Nome Elaborato: W32BUA4_RelazioneIdrologicaldraulica				
	Descrizione Elaborato: Relazione Idrologica e Idraulica				
03	Maggio 2023	Trasm. integr. documentale MASE - ID_VIP 8055	VEGA	Arch. A. Demaio	HR SPA
02	Dicembre 2022	Trasm. integr. documentale del MITE Prot. 0008357 - 02/11/2022 - ID_VIP 8055	VEGA	Arch. A. Demaio	HR SPA
01	Settembre 2022	Integrazioni AU	VEGA	Arch. A. Demaio	HR SPA
Rev.	Data	Oggetto della revisione	Elaborazione	Verifica	Approvazione
Scala:	NC	Codice Pratica W32BUA4			
Formato:

Il presente studio di compatibilità idrologica-idraulica, fa riferimento alle richieste di **integrazione dell’Autorità di Bacino Distrettuale dell’Appennino Meridionale Prot. 33188/2022 del 05-12-2022** riferite al PROGETTO per la realizzazione di un impianto di produzione di energia elettrica da fonte solare, denominato **Impianto Fotovoltaico "TAVOLETTA"** che la società **Hergo Renewables S.r.l.** intende realizzare alla località "TAVOLETTA", Comune di Cerignola (FG), e delle opere connesse ed infrastrutture indispensabili alla costruzione e all'esercizio dell'impianto, ricadenti nel Comune di Cerignola, alla Cabina Primaria denominata "Cerignola".

Relazione di compatibilità idrol

Figura 7: Interferenza n.5 - reticolo idrografico

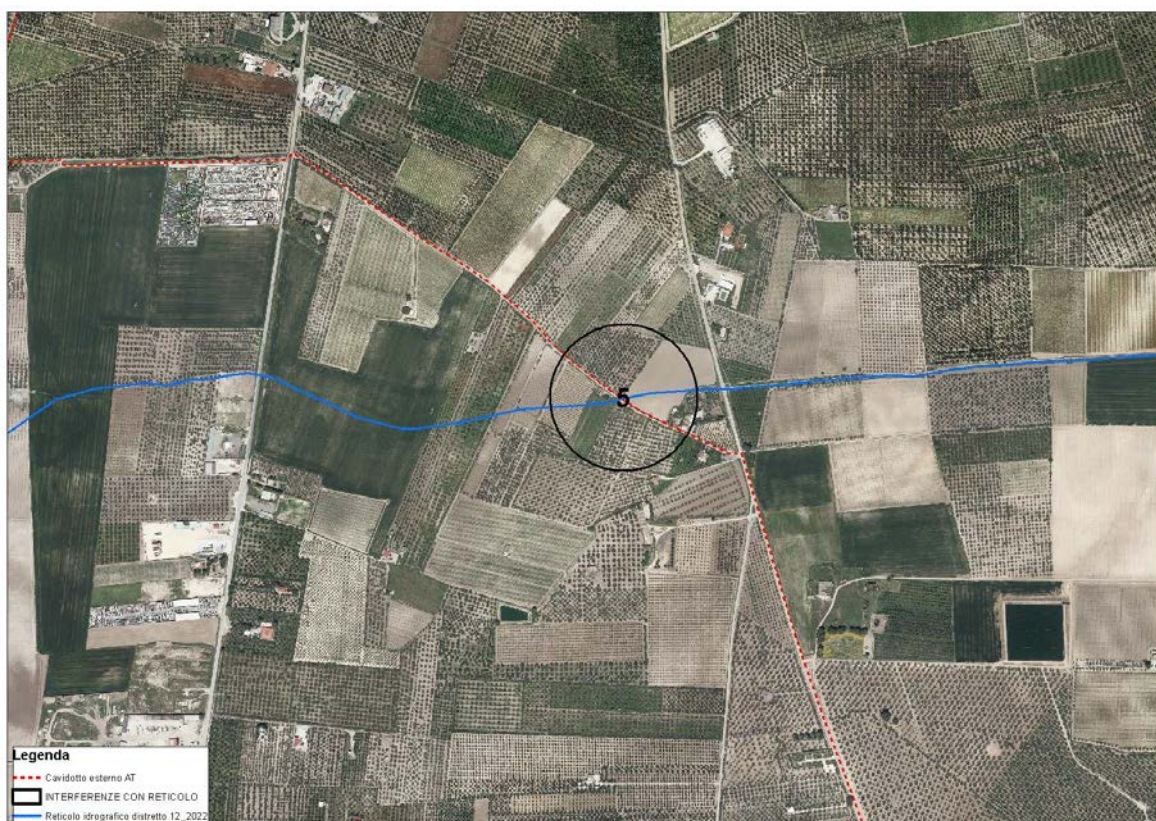
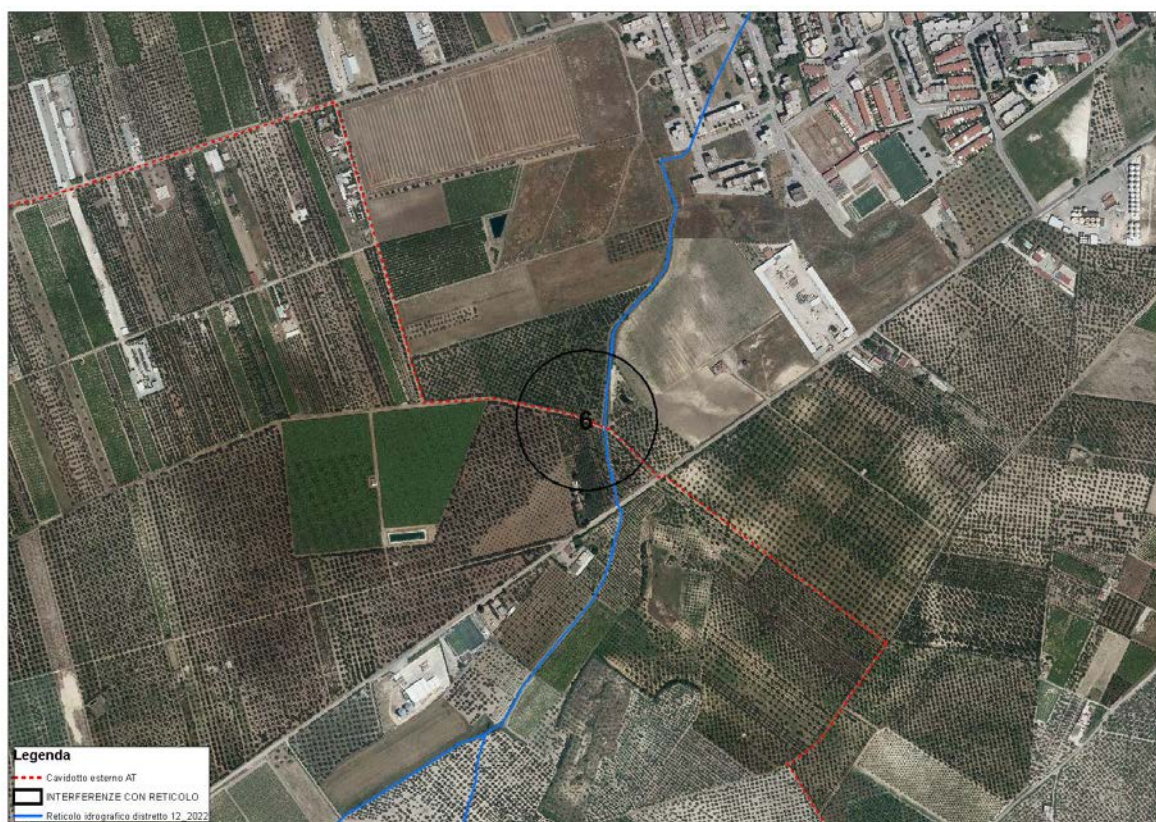
- per ciascuna interferenza dei cavidotti interrati con il reticolo idrografico, si specifichino le relative modalità di risoluzione anche con l'ausilio di elaborati grafico-descrittivi, dimostrando che le soluzioni proposte siano compatibili con le disposizioni degli artt. 4, 6, 10 delle NTA e garantiscano un'adeguata protezione del cavidotto stesso da potenziali fenomeni erosivi e/o allagamenti (a tale riguardo, si suggerisce l'impiego di tecniche di posa "*in subalveo*" di tipo non invasivo, quali la trivellazione orizzontale controllata o metodologie analoghe).

L'interferenza è relativa all'attraversamento, da parte del cavidotto interrato, di una serie di corsi d'acqua episodici.

Le modalità di posa del cavidotto interrato e la relativa gestione delle interferenze, verrà gestita attraverso 2 differenti modalità di seguito:

- Data la natura dei corsi d'acqua, la risoluzione dell'interferenza potrà avere luogo attraverso la posa del cavidotto interrato in trincea, ponendo la stessa ad una profondità di 2 metri. Inoltre, al fine di preservare l'opera e di evitarne dunque il danneggiamento, si provvederà alla posa del cavidotto realizzando un bauletto protettivo in calcestruzzo, da realizzarsi in corrispondenza dei corsi d'acqua episodici che determinano l'interferenza. Al termine della posa verrà ripristinato lo stato dei luoghi ante opera.
- Adottando la tecnica della Trivellazione Orizzontale Controllata.

La soluzione consente di non determinare alcuna interferenza con il corpo idrico, in particolar modo se il punto di ingresso e di uscita della trivellazione orizzontale, risulti adeguatamente valutato. Nello specifico, i punti di ingresso e uscita saranno individuati in funzione delle aree classificate dal PAI come a pericolosità idraulica e la quota, rispetto al fondo dell'alveo del corpo idrico, in funzione dell'importanza di quest'ultimo.

Figura 9: Individuazione dei bacini sottesi dai corpi idrici di riferimento

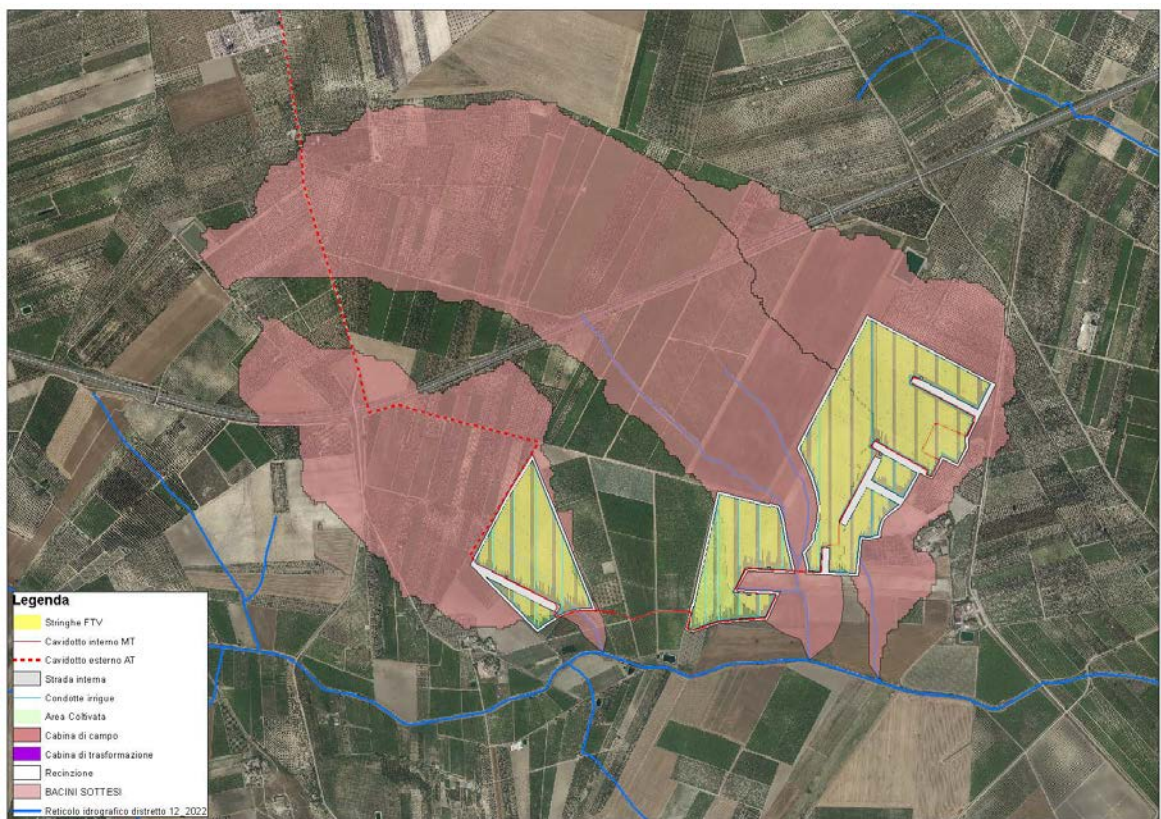
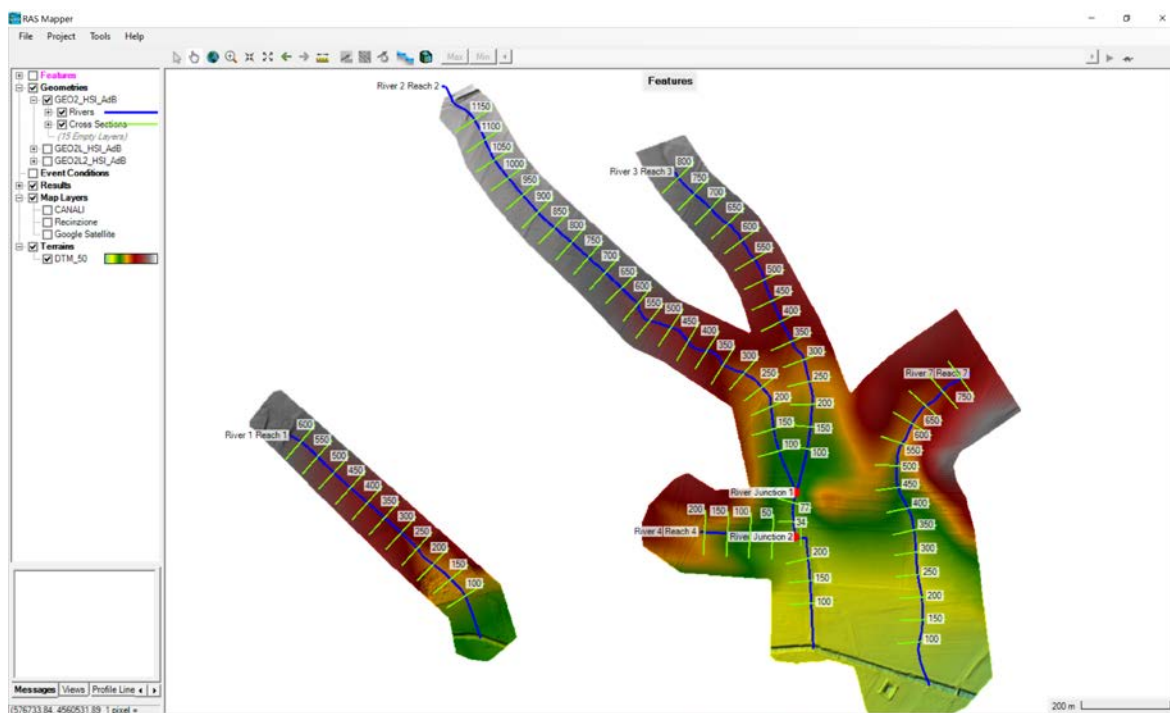
- le verifiche idrauliche siano riferite alle configurazioni *ante-operam* e *post-operam*, rendendo disponibili le sezioni di calcolo utilizzate nelle simulazioni e la planimetria delle aree allagabili a 200 anni relativa a ciascuna configurazione esaminata; l'analisi condotta dovrà dimostrare che la realizzazione del progetto sia tale da non determinare alcun aggravio della pericolosità idraulica ed escludere qualsiasi interferenza delle nuove installazioni con le aree inondabili a 200 anni, rispettando quindi la condizione di sicurezza idraulica definita all'art. 36 delle NTA;

- l'analisi idraulica sia estesa anche all'asta di reticolo idrografico (riprodotta nella cartografia allegata al PGRA) che attraversa l'intera area di sedime del sottocampo 1 e sottocampo 2;

- VERIFICHE IDRAULICHE: nella presente relazione si è provveduto a **condurre nuovamente la simulazione del comportamento idraulico dei corpi idrici**, evidenziando come la realizzazione dell'impianto, per via delle soluzioni tecniche adottate dal Proponente siano tali da non alterare le condizioni ante-operam della pericolosità idraulica, e da garantire la durabilità dell'opera.

- ESTENSIONE DELL'ANALISI IDRAULICA: Come da richiesta, l'analisi contenuta nella presente relazione è stata condotta **considerando l'asta del reticolo idrografico che attraversa l'area di sedime del sottocampo 1 e 2**.

Per l'applicazione del metodo, occorre procedere con l'individuazione del bacino idrografico sotteso dal corpo idrico di riferimento e alla modellizzazione dello stesso **(VEDI ALLEGATO 7)**.

Calcolate le caratteristiche geometriche ed individuati i parametri necessari è stato possibile applicare la metodologia descritta per il calcolo della portata al colmo di piena.

Con la modellazione effettuata, è possibile individuare se la portata di piena per un evento con tempo di ritorno pari a **200 anni** risulterebbe contenuta o meno negli alvei dei corpi idrici.

Dall'analisi condotta emerge come la portata di piena risulta contenuta nell'alveo del ramo idrico.
